Progetto di fattibilità tecnico economica dell'Intervento S.S. 51 Variante di Longarone		
VE407	<i>Nota in riscontro alle richieste pervenute in ambito procedura VIA – Agosto 2023</i>

6 RISCONTRO ALLE RICHIESTE PERVENUTE DURANTE IL SOPRALLUOGO DEL 10/10/2023, DI CUI AL “VERBALE DEL 11/10/2023

6.4 Aree in cui sono previsti i cantieri CB.01 (e tratti stradali) e CB.02;

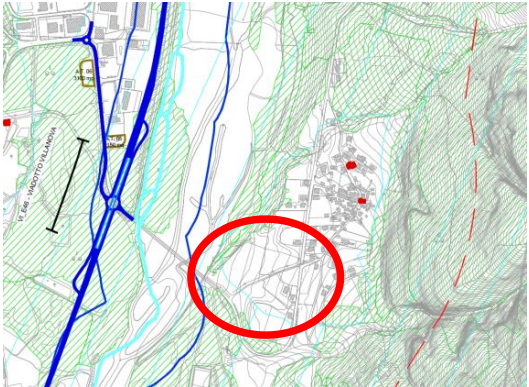
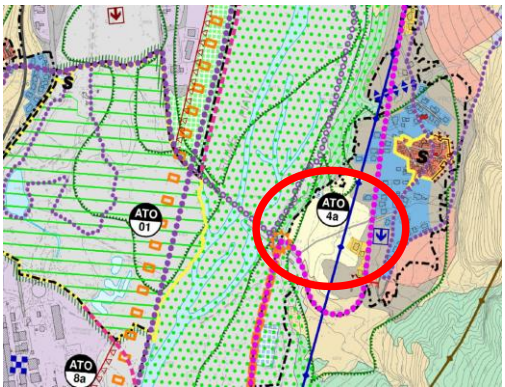
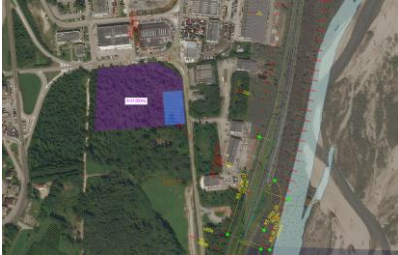
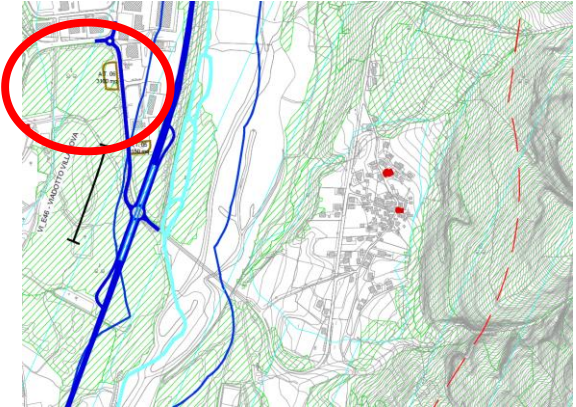
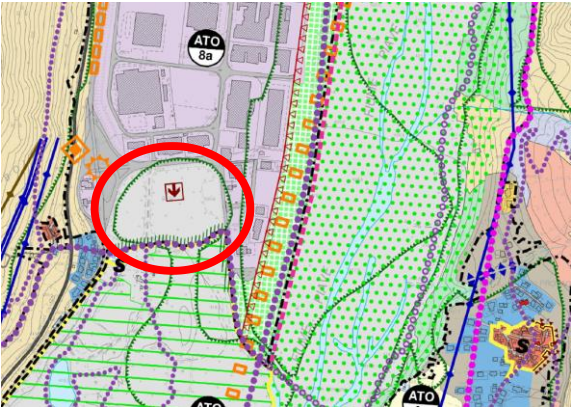
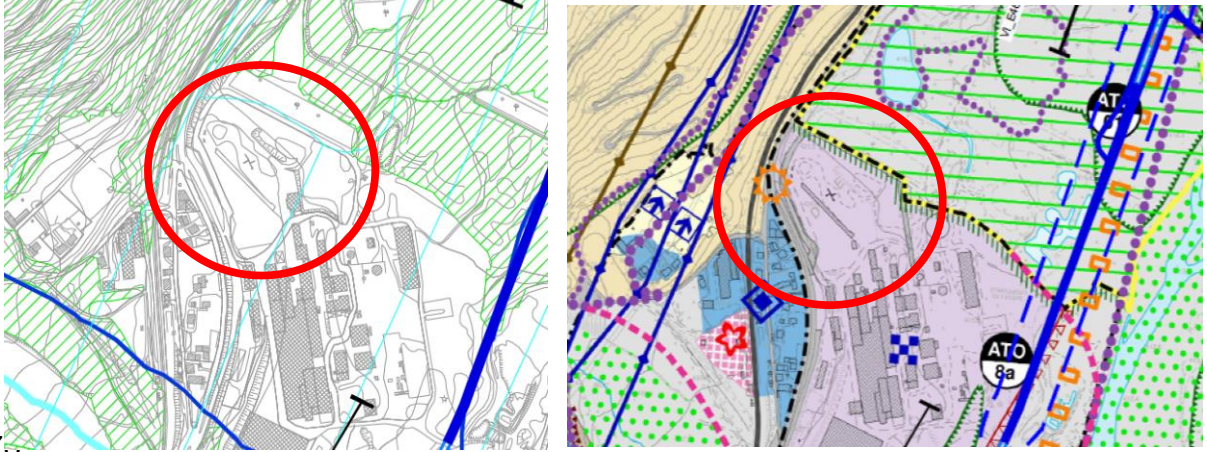
Sia la Commissione che il MIC hanno evidenziato l'importanza, vista la natura delicata dei luoghi legata all'evento tragico del Vajont, di prevedere sin da ora un'alternativa di posizionamento nonché delle viabilità accessorie (vista anche la dimensione del cantiere base non del tutto trascurabile) promuovendo un'interlocuzione territoriale. Per il campo base CB02 non ci sono state richieste particolari e si è preso atto di quanto evidenziato negli elaborati forniti.

La disponibilità ad implementare modifiche dell'impianto di cantiere in una di queste aree nelle successive fasi procedurali è stata rappresentata all'Amministrazione Comunale, di intesa col Commissario Proponente, con nota Anas CDG.881808 del 10.11.2023, allegata alla presente. (ALLEGATO 3)

Di seguito vengono descritte le aree indicate con alcune valutazioni qualitative.

Area di cantiere Ipotesi 1	Località Provagna	Criticità	-
		<p>Area disponibile</p>	<p>19.800 mq</p>
		<p>Vincoli</p>	<p>Nessun vincolo specifico</p>
		<p>PRG</p>	<p>Nuclei terrazzati storici Aree di edificazione diffusa</p>

Area di cantiere ipotesi 2	Località Zona industriale	Criticità	Area vincolata
		<p>Area disponibile</p>	<p>21.000 mq (3.100 mq già inseriti nel progetto presentato come Area Tecnica)</p>
		<p>Accesso al cantiere</p>	<p>Si attraverso viabilità esistente oggetto di adeguamento nel progetto di variante</p>
		<p>Vincoli</p>	<p>Territori coperti da foreste e boschi (art.142_lett.g)</p>
		<p>PRG</p>	<p>Boschi di antico impianto art. 8- art.18 Unità paesaggistica dei prati e pascoli montani / liee preferenziali di espansione dell'urbnaizzato art.31</p>

Area di cantiere Ipotesi 3	Località Zona industriale	Criticità	-
		Area disponibile	15600 mq + 4000mq in area adiacente
	Vincoli		Nessun vincolo specifico
	PRG		Area di urbanizzazione consolidata produttiva (art.29)
			ATO 8a - Ambiti produttivi

6.15 Siti ZPS

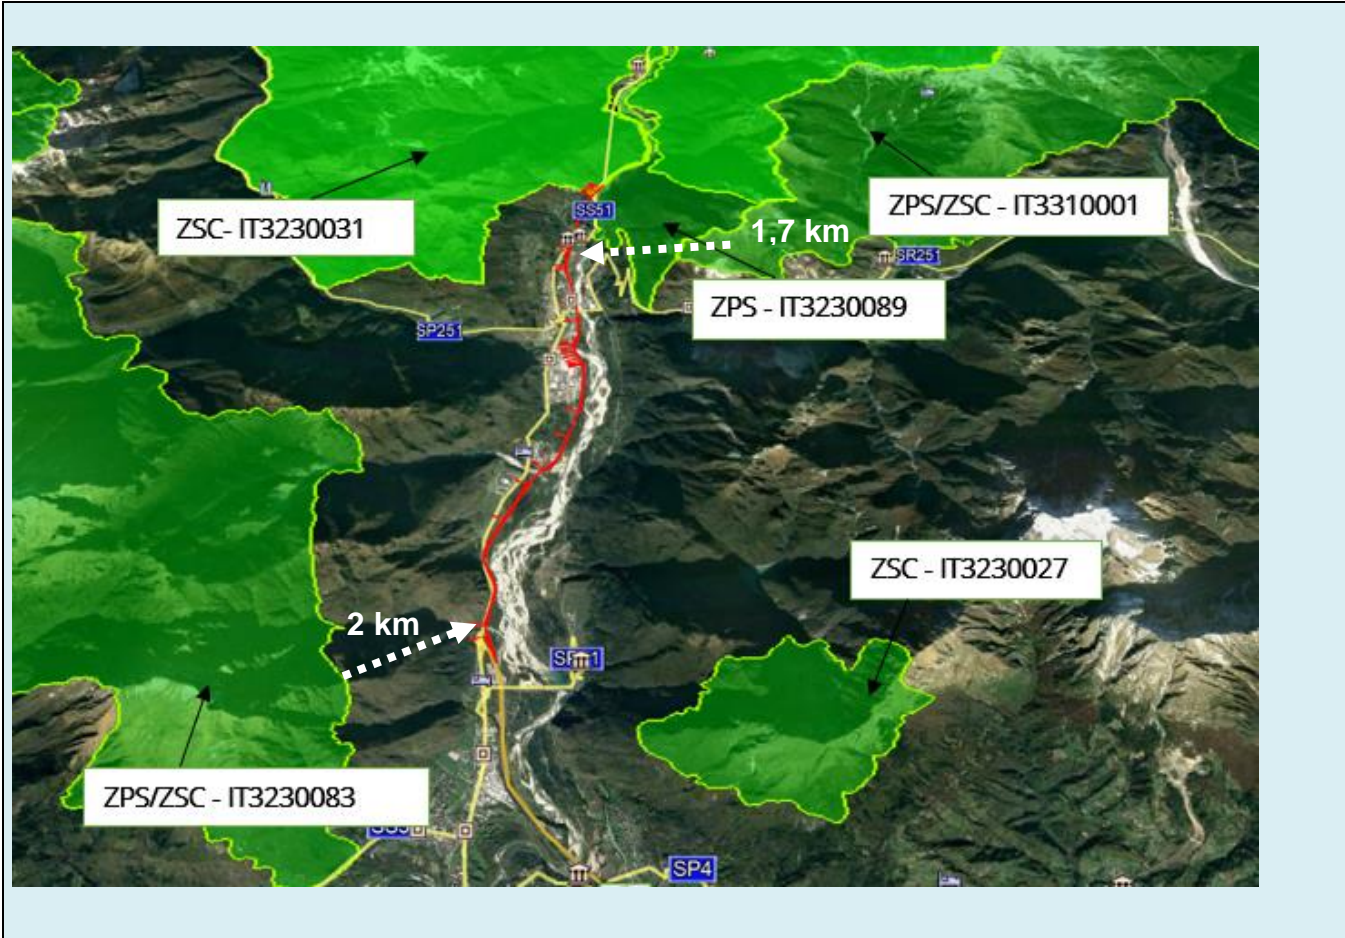
Vista la presenza di siti ZPS localizzati nell'area di progetto: ZPS/ZSC IT3230083 Dolomiti Feltrine e Bellunesi (Distanza 2 km) e ZPS/ZSC IT3310001 Dolomiti Friulane (Distanza 1,7 km) è richiesta la redazione di uno screening di V.i.N.C.A.

Alla presente viene allegato lo Screening di V.i.N.C.A. richiesto.

La figura seguente riporta tutti i Siti Natura 2000 presenti nell'area vasta e da evidenza delle distanze che intercorrono tra il tracciato di progetto e i Siti IT3230083 e IT3310001
